**Hørings svar**

**Sjællandsgade Karréen**

### Høringssvar fra A/B Pegasus vedr. Forslag Fælles Gårdhave, Sjællandsgade Karréen

**Høringssvar/indsigelse fra beboere og Bestyrelsen i A/B Pegasus vedr.  
FORSLAG FÆLLES GÅRDHAVE  
Sjællandsgade Karréen**

Bilag 1: Tegning med A/B Pegasus forslag

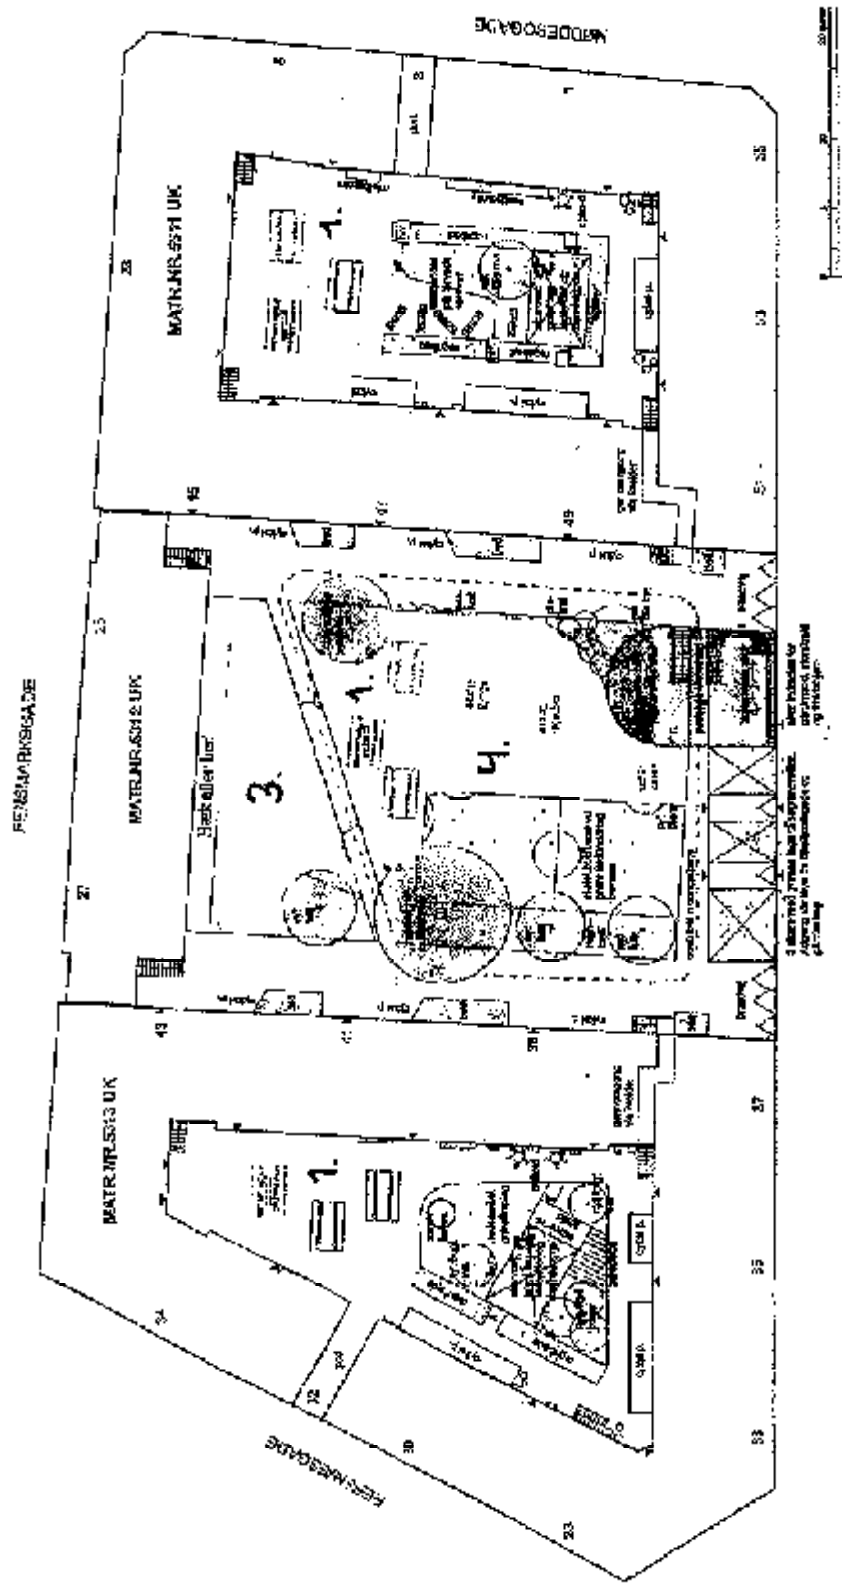
Vi foreslår at legearealet i stedet indrettes langs med boldburet og at området nord for boldhuret indrettes, så der skabes plads til beboernes brug af gården (se tegning). Her skal være plads til fællesspisninger og rekreativt ophold i øvrigt. Desuden er det vigtigt at der op mod bygningens kantzone (matr. nr. 5312) etableres en hæk, et bed eller lign. for at mindske indblik- og støjgener for beboerne i stueetagen.

Vi foreslår at de små gårdes nordlige ende indrettes til dette formål, med et jævnt, fast underlag der giver plads til langborde og bænke, så mange mennesker kan samles spontant uden behov for større forberedelse eller efterfølgende oprydning (se tegning).

Ved at placere skurene i de små gårdes sydlige ender, friholder man den solrige del af gårdene, skurene kommer til at fylde mindre i gården end nu, og funktionerne vil være væsentligt forbedrede.

Det er positivt at affaldshåndtering fjernes fra de 2 små gårde og lægges i den sydøstlige del af den store gård, men vi mener den bedste løsning vil være at bruge ca. 50 m<sup>2</sup> af Sjællandsgade til affaldssortering langs det brede fortov i form af en Smart Miljøstation som let kan tømmes fra vejsiden. Det vil give væsentlig forbedrede muligheder for indretningen af den store gård, så både beboere og Fritidshjemmets behov kan tilgodeses. Desuden vil det også øge sikkerheden for børnene, da der ikke vil være adgang til området med affald fra selve gården. Der er i Sjællandsgade et bredt offentligt gaderum, og P-dækningen er kun på 73 %. Hvis cykelstien føres uden om miljøstationen vil den samtidig kunne fungere som et tiltrængt trafikdæmpende tiltag.

27.03.2014  
Revideret forslag fra A/B Kirkevænget 2-4

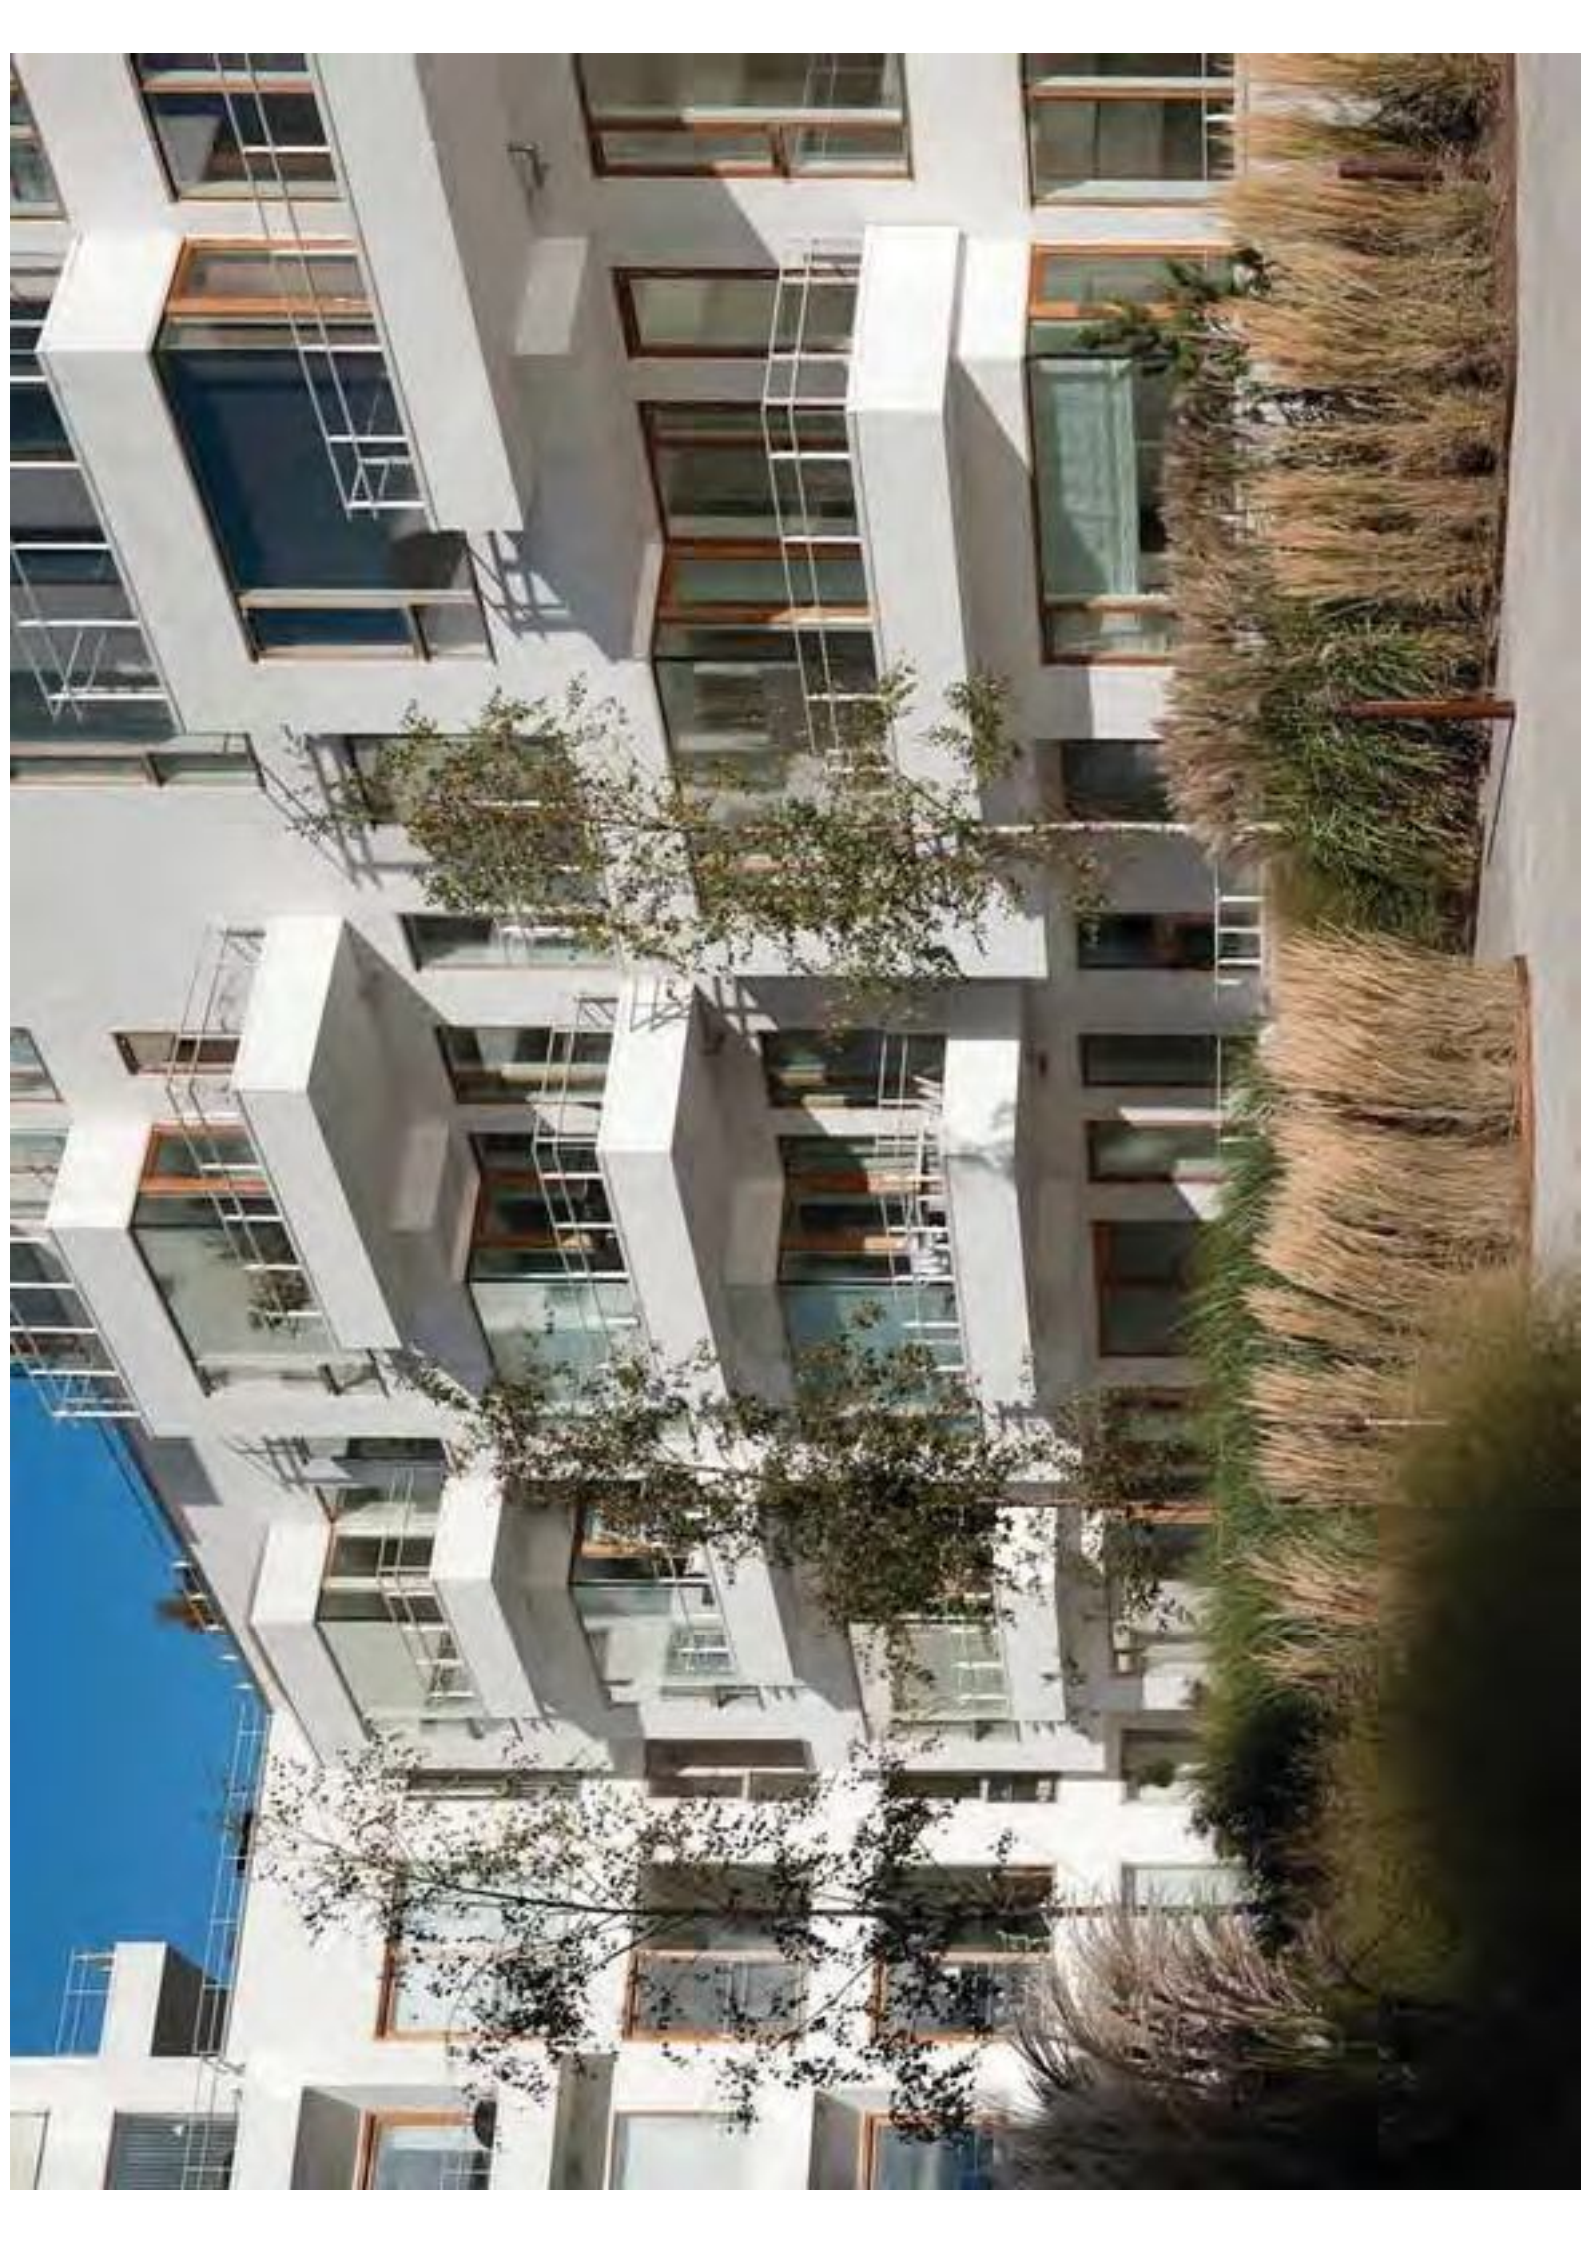
Kommentarer og ændringer til anlægsprojektet i Kirkevænget Karréen jf. pkt.-nummerering iht. planløsningen i ændringsforslaget.
